EVALUACIÓN DEL SINIESTRO POR COLAPSO

CHAMPLAIN TOWERS SOUTH

Riesgos y Causas Probables

Investigación de Siniestros Método de INGENIERIA INVERSA

Foto de Miami-Dade Fire Rescue/vía Reuters

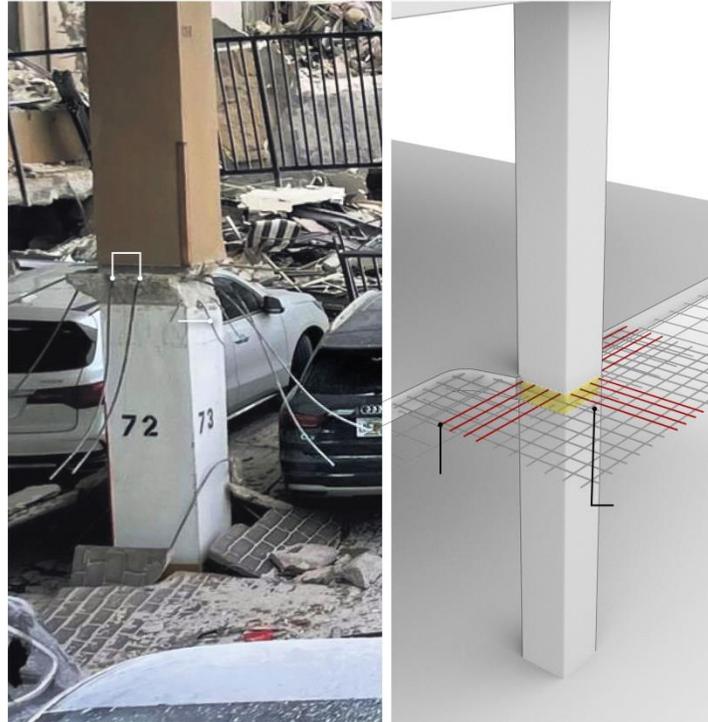
En la mayoría de los costados de la losa expuesta solo se aprecian dos piezas de varilla de refuerzo, la mitad de lo esperado. En otro hay tres varillas visibles.

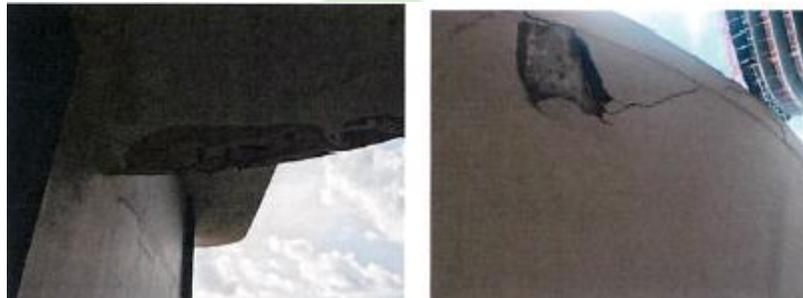
1. **MC** entiende que algunos propietarios de unidades se han quejado de inundaciones en el espacio interior de sus unidades durante un evento de huracán. **MC** ha llegado a la conclusión de que esta infiltración se está produciendo a través de puertas y ventanas corredizas de vidrio de balcones debido a la falta de tapajuntas adecuado en el alféizar de estas y de sellador perimetral exterior deteriorado entre la ventana/puerta, marcos y mampostería/muros de hormigón. **MC** recomienda que se elimine el sellador exterior y sea reemplazado en el perímetro de la ventana y la puerta corrediza de vidrio para ayudar a proporcionar una buena condición.

Desafortunadamente, las nuevas puertas corredizas en la unidad 209 y superiores no se instalaron correctamente y se fabricaron demasiado alto para permitir que el tapajuntas de la base se instale correctamente, por lo que estos propietarios de unidades no tienen más remedio que descartar las puertas recién compradas y hacer que sea totalmente refabricado.

Sofito (plano inferior del saliente de una cornisa o cuerpo voladizo) de madera contrachapada deteriorada por encima de la entrada

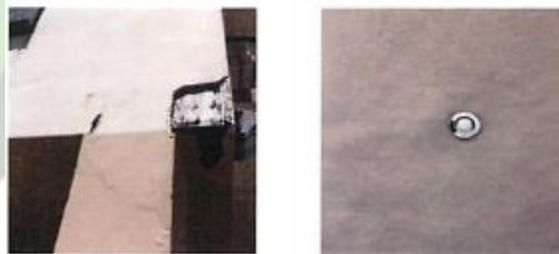
5. **MC** observó que varias áreas de los plafones de entrada debajo del segundo piso tenían madera contrachapada negra deteriorada. Esta condición también se observó en varios artefactos de iluminación en el plafón de entrada. **MC** no pudo acceder a las áreas de sofito para observar la extensión de los plafones deteriorados y armazón de soporte debido a que el mantenimiento de **CTS** estaba demasiado ocupado para ayudarnos. **MC** queda preocupado de que exista moho por encima de estas áreas de sofito y el marco de soporte de sofito esté deteriorado lo que requeriría la remoción completa y reemplazo de la entrada del plafón suspendido. Se justifica una mayor investigación en esta área.

Típico agrietamiento y astillamiento en las columnas del estacionamiento

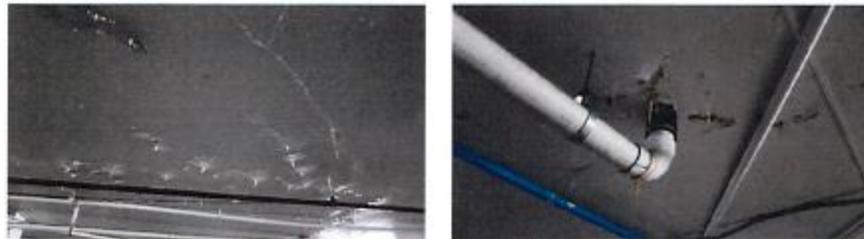
10. Se observó abundante agrietamiento y desconchado de diversos grados en las columnas de hormigón, vigas y muros. Se observaron varios desprendimientos considerables tanto en la parte superior del camino de entrada a la rampa y parte inferior de la piscina, entrada y losas de jardineras, que incluían instancias con varilla expuesta y deteriorada. Aunque parte de este daño es menor, la mayor parte del hormigón muestra deterioro que debe repararse de

manera oportuna. Todo agrietamiento y desconchado ubicado en el garaje de estacionamiento se reparará de acuerdo con las recomendaciones de ICRI.
